Norges
vassdrags- og
energidirektorat

Vår dato: 08.11.2019
Vår ref.: 201701563-151
Arkiv: 517
Deres dato:
Deres ref.:

Guleslettene Vindkraft AS. Godkjenning av etablering av midlertidig lagerområde ved turbinpunkt T11 og permanent lagerområde i driftsfasen

Figur 1. Omsøkt lokalisering av midlertidig lagerområde ved turbinpunkt T11.

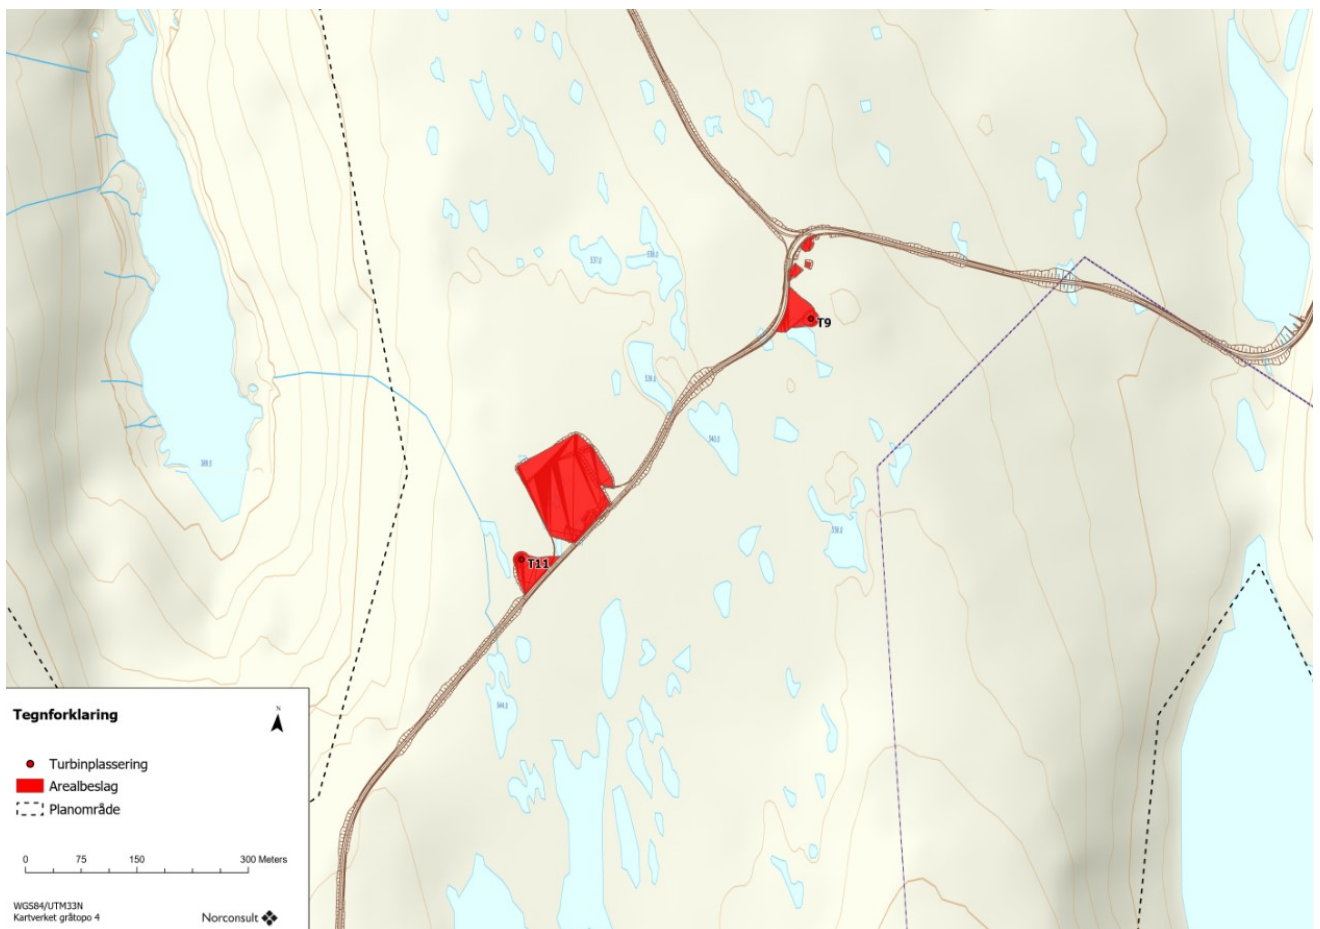
Guleslettene Vindkraft AS søker i epost av 04.11.2019 om å få etablere et midlertidig lagerområde nordøst for turbinpunkt T11, se figur 1. Terrenget i området er forholdsvis flatt, se figur 3. Det fremgår av søknaden at det er et behov for mellom 8000 m²-11300 m². Etter endt anleggsperiode vil området istandsettes i tråd med prinsipper for terrengtilpassing og istandsetting beskrevet i miljø-, transport- og anleggsplanen (MTA).

Bremanger kommune skriver i epost av 01.11.2019 at de har ingen merknader til tiltaket. De forutsetter at det kun er planlagt fylling og ikke sprengning. De forutsetter også at omsøkt tiltak gir et mindre inngrep enn å samlokalisere det omsøkte lagringsområdet med andre allerede etablerte områder i nærheten. De skriver at tiltaket må utføres på en måte som gjør at det blir enkelt å få rydde opp massene når de skal fjernes. De skriver at de syns det er uheldig at det planlegges et nytt område for masselager for veivedlikehold i driftsperioden, da dette er et sted der det trolig blir mye ferdsel og stans, da området har utsyn mot fjorden. De ber om at det blir vurdert andre mindre eksponerte områder for det permanente lagerområdet.

- Prinsipielt mener de at nye arealtiltak bør samordnes opp mot eksisterende inngrep (massetak, oppstillingsplasser). Et lagerområde ved T11 vil bli et svært synlig inngrep fra de nærliggende høydedragene. Tiltaket bør derfor ikke være større enn strengt tatt nødvendig.
- Dersom det skal benyttes veigrus til byggemasse for lagerområdet, vil det blir svært krevende å tilbakeføre området til det opprinnelige. På grunn av finstoff i veigrusen, bør området sikres mot avrenning til nærliggende areal.

NVE godkjenner etablering av midlertidig lagerområde ved turbinpunkt T11 og permanent lagerområde i driftsfasen, som det fremgår av fremlagte planer, datert 04.11.2019.

- Området må sikres mot avrenning til nærliggende område.

Figur 2. Visualisering av omsøkt midlertidig lagerområde.

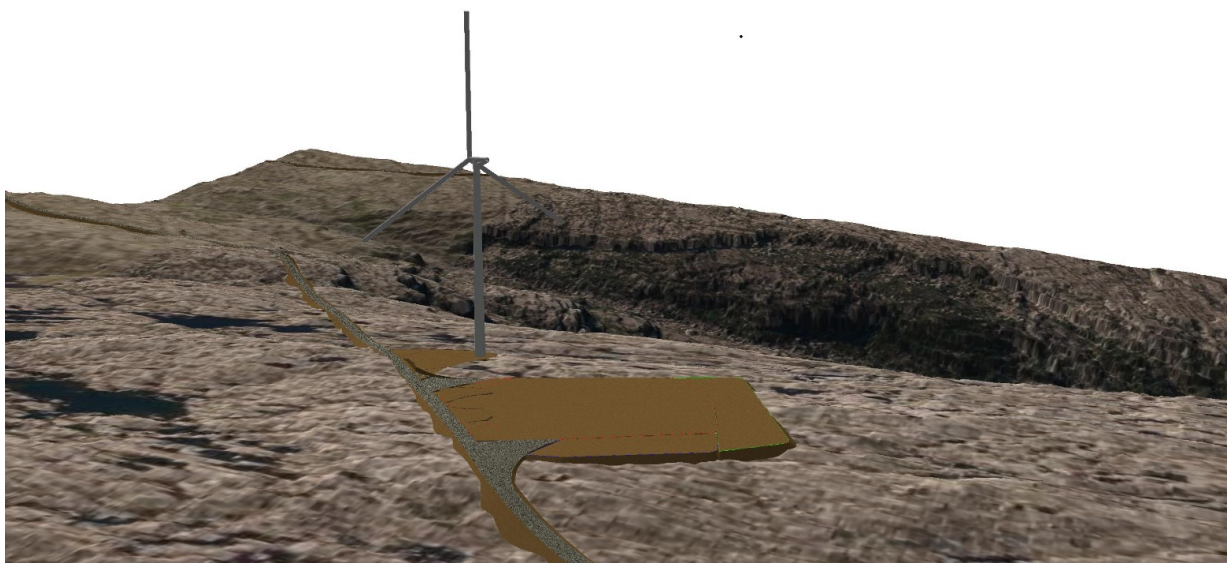
NVE viser til at massetaket ved transformatorstasjonen blir mindre enn planlagt, som følge av kvaliteten på massene, og at området derfor i mindre grad er egnet som mellomlagringsområde for vindturbinkomponentene. Etter NVEs vurdering vil ny arealbruk i henhold til søknad av 04.11.2019 ikke medføre betydelige landskap- eller miljømessige konsekvenser. NVE har befart området i forbindelse med tilsyn 10.10.2019, og mener området er egnet som lagringsområde, se figur 3.

NVE legger til grunn at det ikke skal sprenges i forbindelse etablering av lagerområde, og at arbeidene skal gjennomføres i tråd med prinsipper for terrengtilpassing og istandsetting, som tidligere er godkjent av NVE. NVE forutsetter at tiltaket utarbeides på mest mulig skånsom måte og at arealbruken begrenses, så langt det lar seg gjøre. NVE vil stille vilkår om at lagerområdet skal sikres mot avrenning til nærliggende områder i tilstrekkelig grad.
